廃棄物管理施設の工事計画の変更届出書について

廃棄物管理事業変更許可申請書に係る変更について（届出） 新旧対照表

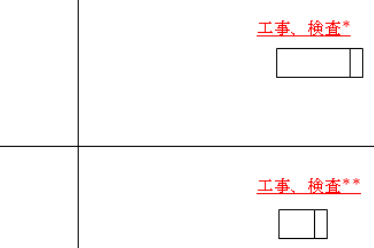
変更箇所	変更前	変更後	備考																																																																																
別紙 廃棄物管理施設の 工事計画	<p style="text-align: center;">固 体 集 積 保 管 場 Ⅰ の 建 物 構 造 変 更 等</p> <p style="text-align: center;">遮 蔽 ス ラ フ</p> <table border="1" style="width: 100%; border-collapse: collapse;"> <tr> <td style="width: 10%;">年度</td> <td style="width: 20%;">平成 21 年度</td> <td style="width: 20%;">平成 22 年度</td> <td style="width: 20%;">平成 23 年度</td> <td style="width: 20%;">平成 24 年度</td> </tr> <tr> <td>主要工程</td> <td></td> <td></td> <td></td> <td></td> </tr> <tr> <td>年度</td> <td>平成 25 年度</td> <td>平成 26 年度</td> <td>平成 27 年度</td> <td>平成 28 年度</td> </tr> <tr> <td>主要工程</td> <td></td> <td></td> <td></td> <td></td> </tr> <tr> <td>年度</td> <td>平成 29 年度</td> <td>平成 30 年度</td> <td>令和元年度</td> <td>令和 2 年度</td> </tr> <tr> <td>主要工程</td> <td></td> <td></td> <td></td> <td></td> </tr> <tr> <td>年度</td> <td>令和 3 年度</td> <td>令和 4 年度</td> <td>令和 5 年度</td> <td>令和 6 年度</td> </tr> <tr> <td>主要工程</td> <td></td> <td></td> <td style="border: 1px dashed red; text-align: center;">製作、検査*</td> <td></td> </tr> </table> <p style="font-size: small;">*：令和 5 年 9 月に開始し、令和 6 年 5 月中に完了</p>	年度	平成 21 年度	平成 22 年度	平成 23 年度	平成 24 年度	主要工程					年度	平成 25 年度	平成 26 年度	平成 27 年度	平成 28 年度	主要工程					年度	平成 29 年度	平成 30 年度	令和元年度	令和 2 年度	主要工程					年度	令和 3 年度	令和 4 年度	令和 5 年度	令和 6 年度	主要工程			製作、検査*		<p style="text-align: center;">固 体 集 積 保 管 場 Ⅰ の 建 物 構 造 変 更 等</p> <p style="text-align: center;">遮 蔽 ス ラ フ</p> <table border="1" style="width: 100%; border-collapse: collapse;"> <tr> <td style="width: 10%;">年度</td> <td style="width: 20%;">平成 21 年度</td> <td style="width: 20%;">平成 22 年度</td> <td style="width: 20%;">平成 23 年度</td> <td style="width: 20%;">平成 24 年度</td> </tr> <tr> <td>主要工程</td> <td></td> <td></td> <td></td> <td></td> </tr> <tr> <td>年度</td> <td>平成 25 年度</td> <td>平成 26 年度</td> <td>平成 27 年度</td> <td>平成 28 年度</td> </tr> <tr> <td>主要工程</td> <td></td> <td></td> <td></td> <td></td> </tr> <tr> <td>年度</td> <td>平成 29 年度</td> <td>平成 30 年度</td> <td>令和元年度</td> <td>令和 2 年度</td> </tr> <tr> <td>主要工程</td> <td></td> <td></td> <td></td> <td></td> </tr> <tr> <td>年度</td> <td>令和 3 年度</td> <td>令和 4 年度</td> <td>令和 5 年度</td> <td>令和 6 年度</td> </tr> <tr> <td>主要工程</td> <td></td> <td></td> <td style="border: 1px dashed red; text-align: center;">製作、検査*</td> <td></td> </tr> </table> <p style="font-size: small;">*：令和 6 年 7 月に開始し、令和 7 年 3 月中に完了</p>	年度	平成 21 年度	平成 22 年度	平成 23 年度	平成 24 年度	主要工程					年度	平成 25 年度	平成 26 年度	平成 27 年度	平成 28 年度	主要工程					年度	平成 29 年度	平成 30 年度	令和元年度	令和 2 年度	主要工程					年度	令和 3 年度	令和 4 年度	令和 5 年度	令和 6 年度	主要工程			製作、検査*		<p>・物価高騰の影響から契約等の手続きに時間を要しており、計画通り工事に着手できないため開始時期及び終了時期を変更する。</p>
